東通原子力発電所1号炉審査資料	
資料番号	A1-CA-0125
提出年月日	2023年7月20日

東通原子力発電所  
震源を特定せず策定する地震動の評価について  
(全国共通に考慮すべき地震動)  
(コメント回答)

2023年7月20日  
東北電力株式会社

地盤補正に用いる地下構造モデル

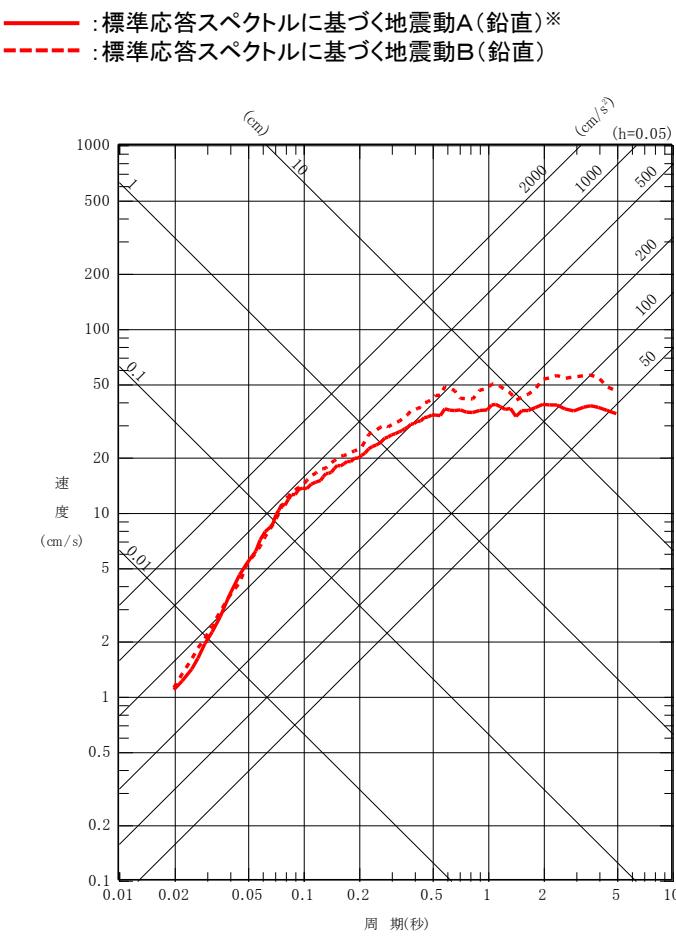
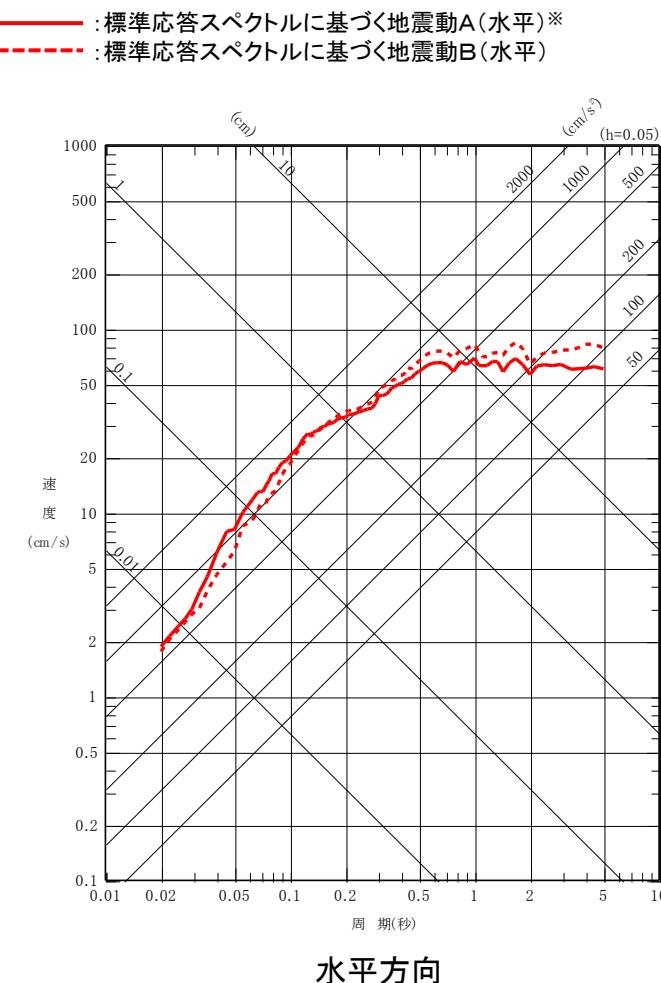
No.	コメント時期	コメント内容	今回ご説明資料の掲載箇所
S227	2023年5月19日 第1147回審査会合	標準応答スペクトルに基づく地震動評価のうち、地震基盤相当面の設定において、VpやSI値を設定根拠として最深部にすることは基準規則解釈上適切ではないため、再検討すること。なお、検討に当たっては、最浅部からの入力には短周期側で大きい傾向が認められることについても留意すること。	p.3, 46, 47, 48, 52, 53, 56, 57, 67, 68

- 地盤補正には、統計的グリーン関数法に用いる地下構造モデルを用いる。[第943回審査会合(2021.2.5)資料1-2-2 p.121参照]
- 当該地下構造モデルを採用した場合、地震基盤相当面( $V_s=2200\text{m/s}$ を上回る $V_s$ の値を示す層)の要件を満たす層はT.P.-282.8m以深の層が該当するが、模擬地震波の入力位置は、この該当層の中から東通の地下構造モデルの特徴を踏まえ以下の2箇所を選定する。
  - ① T.P. -282.8m:  $V_s=2200\text{m/s}$ を上回る最も浅い位置(当該レベルではPS検層により $V_s=2200\text{m/s}$ 以上の地層が確認されていることを考慮)。
  - ② T.P.-2987.8m:  $V_p=4200\text{m/s}$ を上回る位置[Noda et al.(2002)で示される地震基盤として、 $V_{sb}=2200\text{m/s}$ の他に $V_{pb}=4200\text{m/s}$ が挙げられていることを考慮]。
- 作成した模擬地震波に対して、各入力位置から解放基盤表面[基準地震動の振動特性を代表する位置(T.P.+2.0m,  $V_s=1300\text{m/s}$ ,  $V_p=2250\text{m/s}$ 層上面)]までの地盤補正を行い、T.P.-282.8mを入力位置とした場合の解放基盤表面における地震動(以下、「標準応答スペクトルに基づく地震動A」という。)と、T.P.-2987.8mを入力位置とした場合の解放基盤表面における地震動(以下、「標準応答スペクトルに基づく地震動B」という。)を評価する。
